S.S. 675 "UMBRO - LAZIALE"
**Sistema infrastrutturale del collegamento del porto
 di Civitavecchia con il nodo intermodale di Orte**
Tratta Monte Romano est - Civitavecchia
1° Stralcio Monte Romano est - Tarquinia

PROGETTO DEFINITIVO

IDVIP8252 - INTEGRAZIONI

Relazione di riscontro (MiTE 6908/2022, MiC 24203/2022, LIPU 243/2022)

Figura 3-6 Localizzazione del punto di monitoraggio in corrispondenza del Fosso di Natale

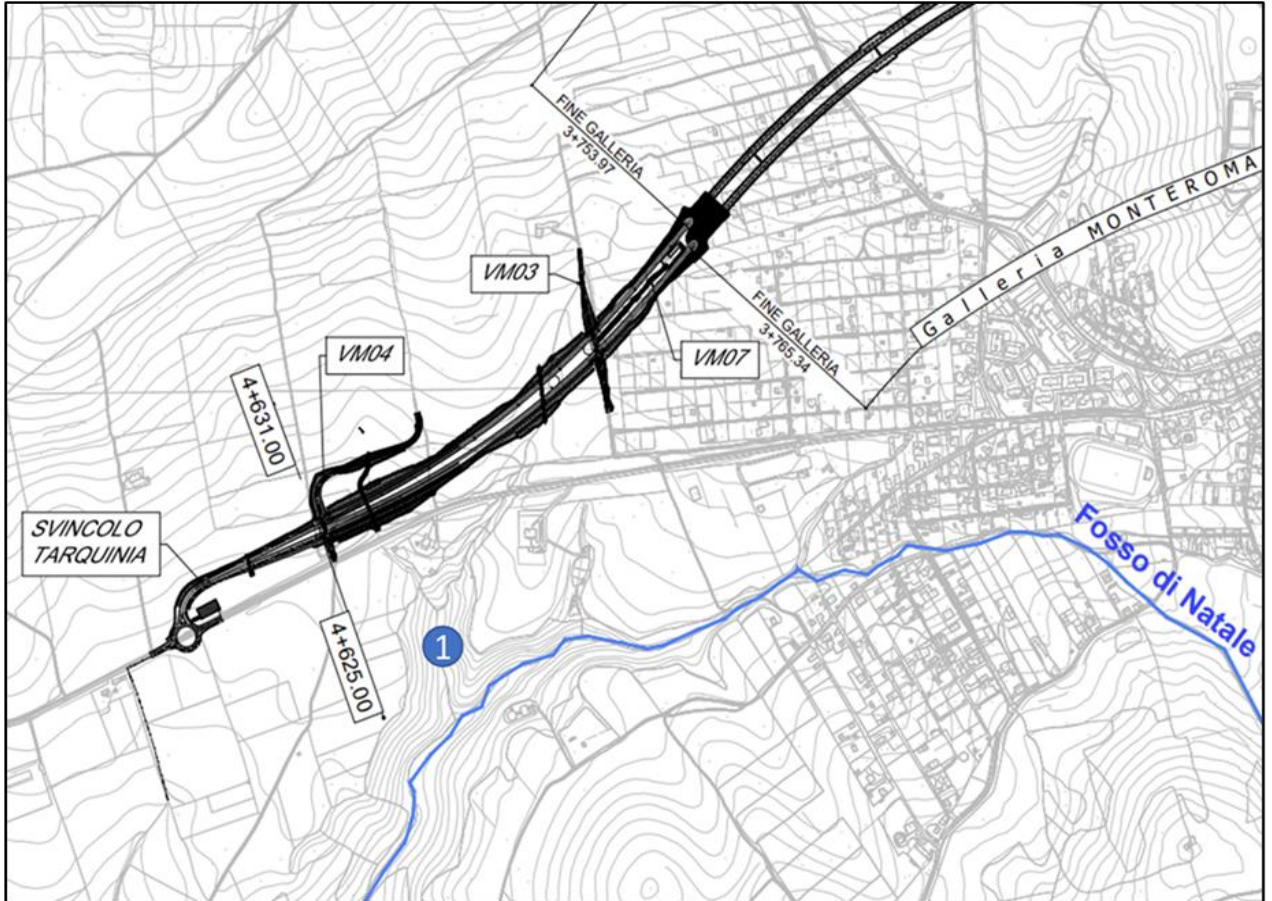
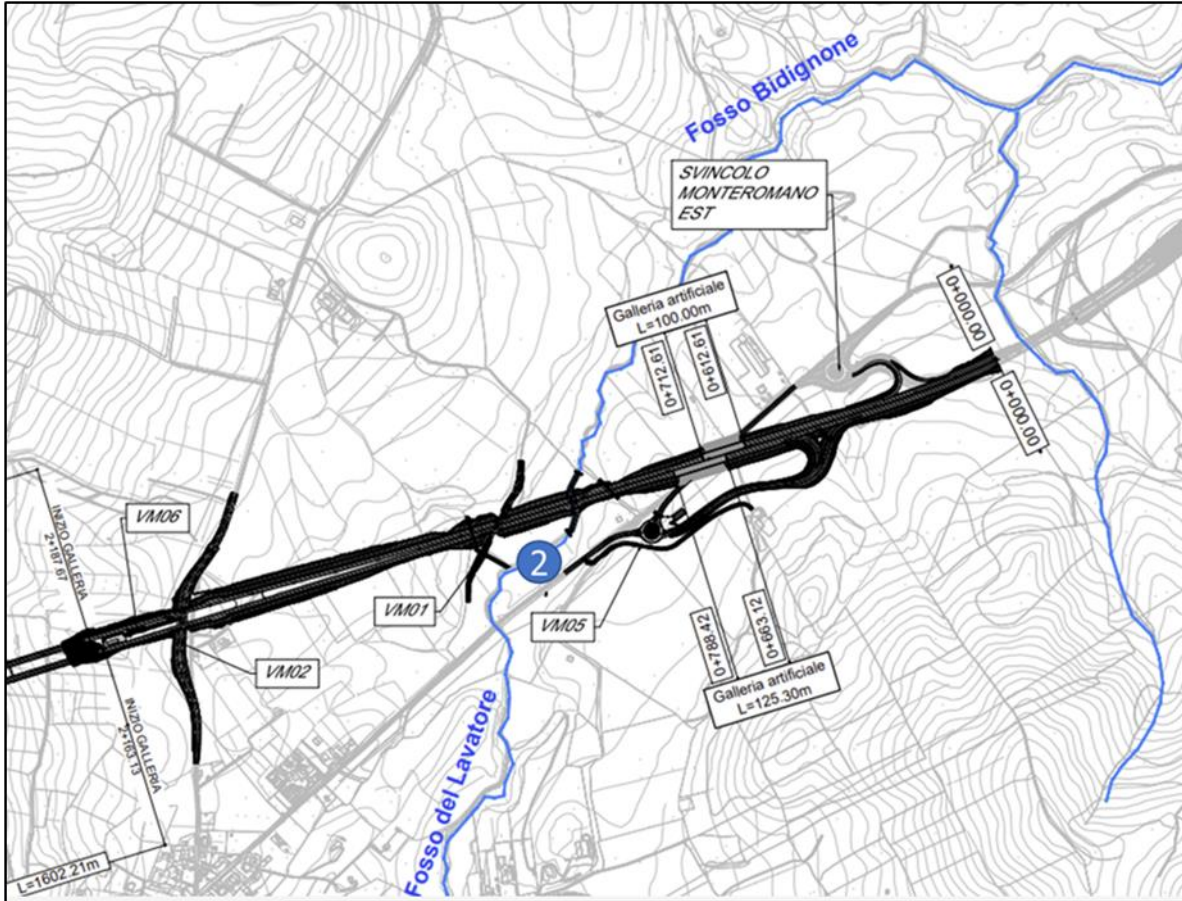
“Nell'elaborato T00MO00MOAPL02_A (planimetria dei punti di monitoraggio), sono previsti 2 punti di monitoraggio acque (ID01, ID02 in azzurro). Entrambi sono posti nella parte orientale del tracciato. Fermo restando la maggiore sensibilità di tale parte del tracciato alla questione idrica, essendo presente ed intercettato dall'opera il Fosso Lavatore, è opportuno prevedere anche alcuni punti di monitoraggio in corrispondenza della galleria e nella parte occidentale del tracciato, ante-operam, in corso d'opera e post operam. “

Nelle figure sottostanti vengono riportati i punti di misura effettuati sia per il Fosso di Natale (Figura 3-6) che per il Fosso Lavatore (Figura 3-7).

Figura 5-20 Stralcio della tavola "Dettaglio interventi opere a verde: Fosso Lavatore" (cod. T00IA00AMBPP21A)

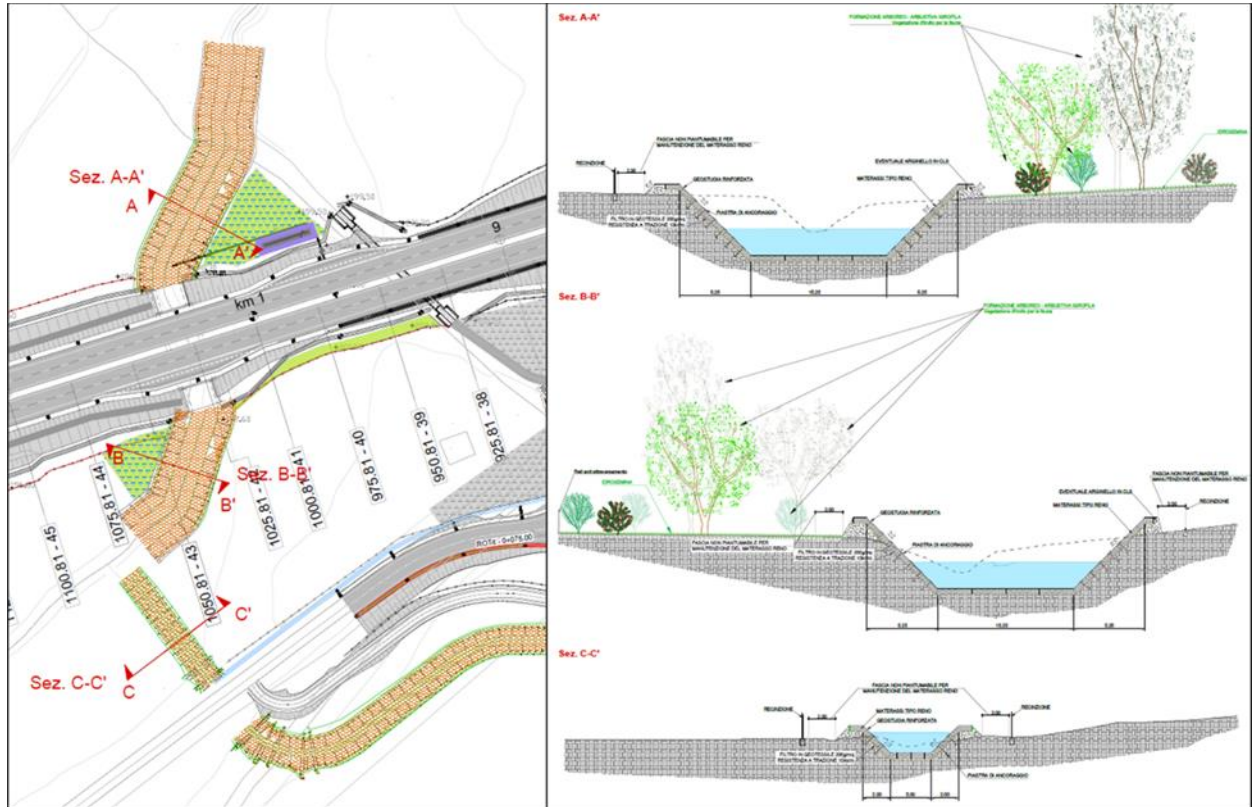
"di presentare un approfondimento progettuale delle opere ricadenti nella fascia di rispetto del "Fosso Lavatore" (c056_0383) e nelle aree boscate al fine di individuare alternative progettuali che possano semplificare, diminuendone il numero e la complessità, le opere previste per lo svincolo di Monteromano est, comprensivo della viabilità di raccordo, sottopassi, rotatorie, rampe, viabilità locale. A latere si chiede di fornire una rappresentazione planimetrica in cui sovrapporre le opere di progetto al perimetro delle aree vincolate (fasce boscate e fossi), fornendo il calcolo delle superfici interferite e il numero di esemplari arborei espiantati e rappresentazione tramite sezioni orografiche. In riferimento alle dimensioni delle aree

Infine, al fine di consentire il passaggio della fauna, saranno previste apposite opere di attraversamento lungo il tracciato. Nello specifico, in prossimità dello svincolo di Monte Romano est sarà previsto l'adeguamento del tombino TS09 sulla SS1bis e del tombino TS02 lungo la SS675. Tali opere di attraversamento prevedono l'installazione di frange laterali in secca, dove consentire il passaggio degli animali, per evitare che tutta l'ampiezza dello scatolare sia coperta d'acqua.

Infine, come si evince dallo stralcio della carta planimetrica degli interventi di opere a verde, gli interventi ipotizzati lungo lo svincolo di Monteromano Est contribuiscono a mascherare l'intervento e risultano essere, insieme alla fascia arborea che costeggia la SS1bis, elementi di mitigazione per il Fosso Lavatore stesso.
